改善箇所説明図

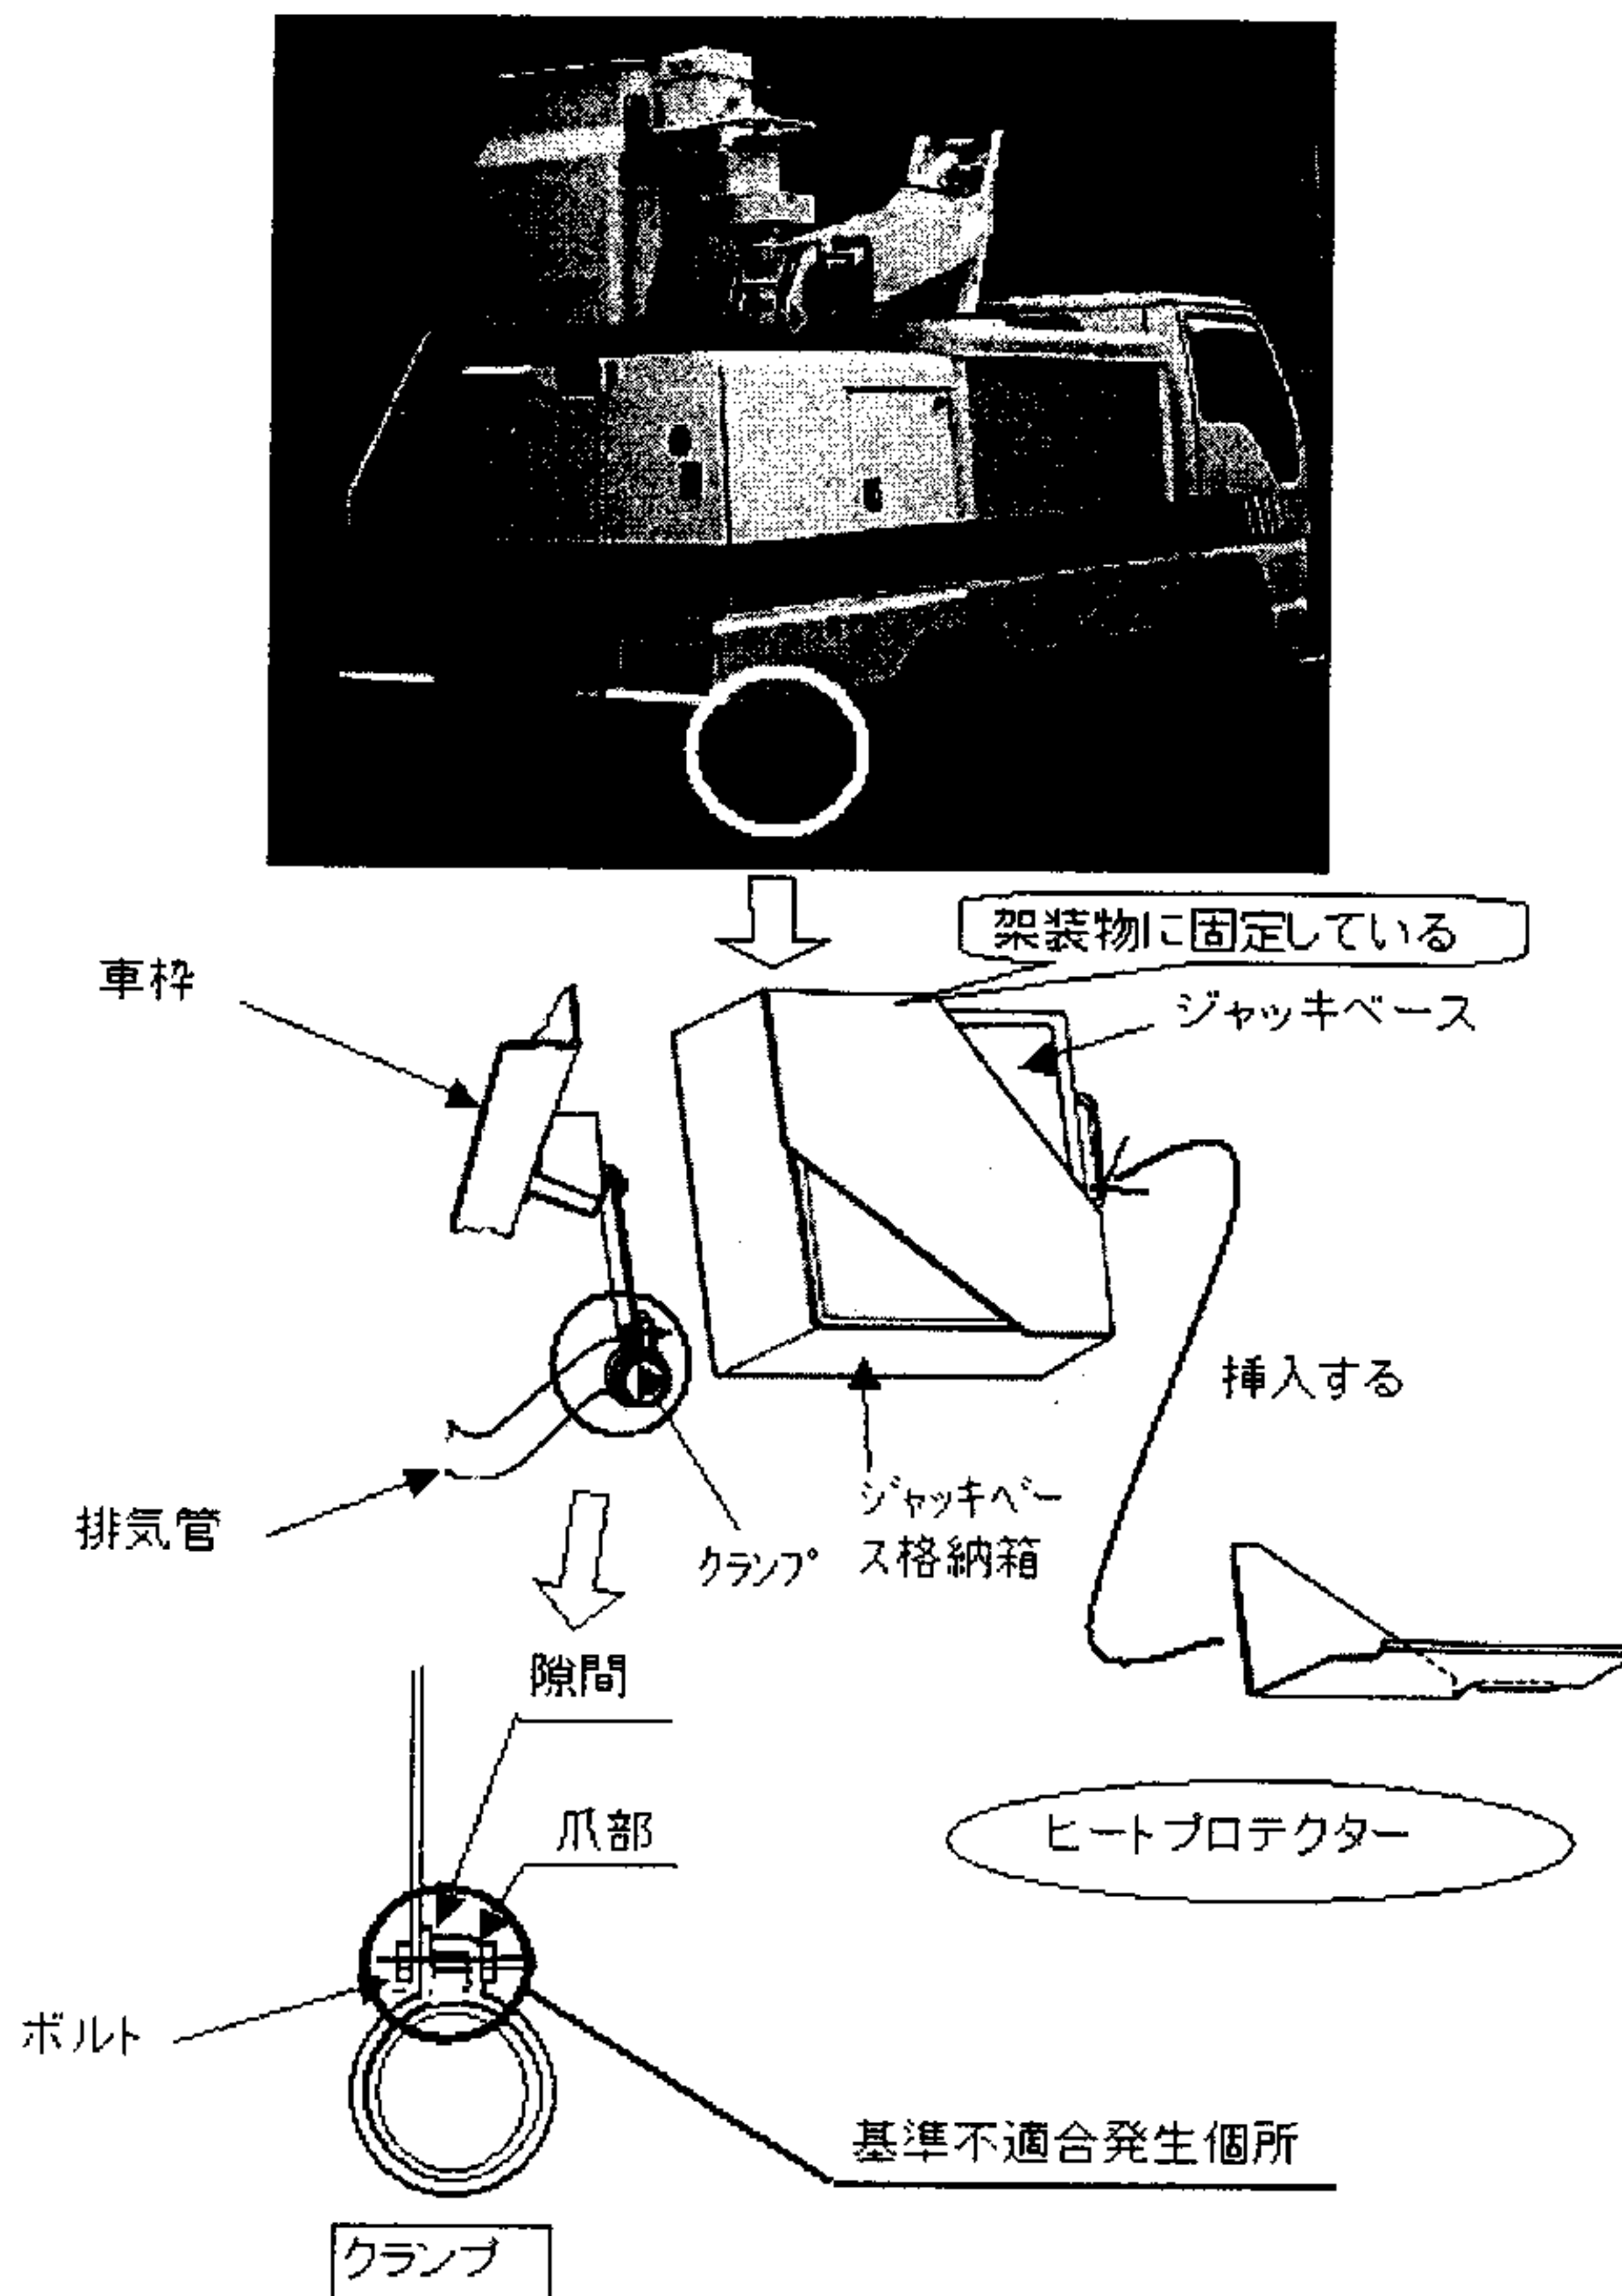
高所作業車において、排気管の取付け作業が不適切なため、クランプの爪部に隙間が生じているものがある。そのため、そのまま使用を続けると、当該クランプのボルトが折損して排気管がずれ、近くに格納されている木製ジャッキベースに直接排気ガスが当たり、ジャッキベースが焦げ、最悪の場合、火災に至る恐れがある。

全車両、排気管のクランプの締め付け状況を点検し、爪部に隙間があるものはクランプを新品に交換する。またジャッキベース格納箱にヒートプロテクターを取り付ける
